REPLACEMENT DE LA POMPE À EAU 65906 SANS CARTER PAR LA POMPE 66601 AVEC CARTER EN ALUMINIUM

INFORMATION TECHNIQUE N° 1121

Figure 1: Pompe à eau 65906 sans carter (ancienne)

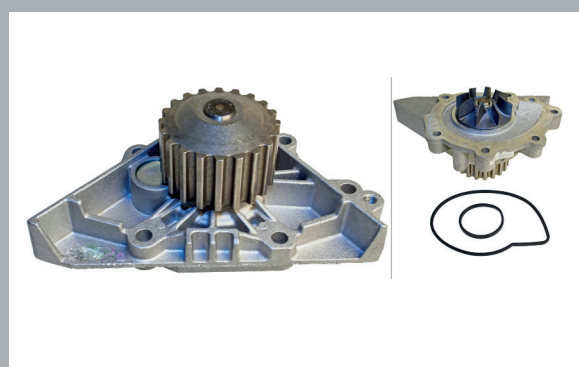
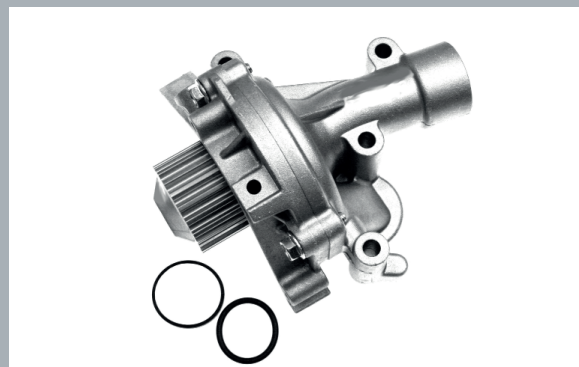
Le fournisseur première monte a remplacé le carter en plastique de la pompe à eau par un carter en aluminium.

RUVILLE a pris en compte cette modification en livrant dorénavant la pompe à eau en kit complet avec carter. Le montage de la pompe 65906 en aluminium dans un carter en plastique déjà en place sur le véhicule est donc exclu. D'éventuels problèmes d'étanchéité dus aux différences de matériaux sont ainsi évités.

Pour toutes ces raisons, RUVILLE remplace la pompe 65906 par la pompe à eau avec carter 66601.
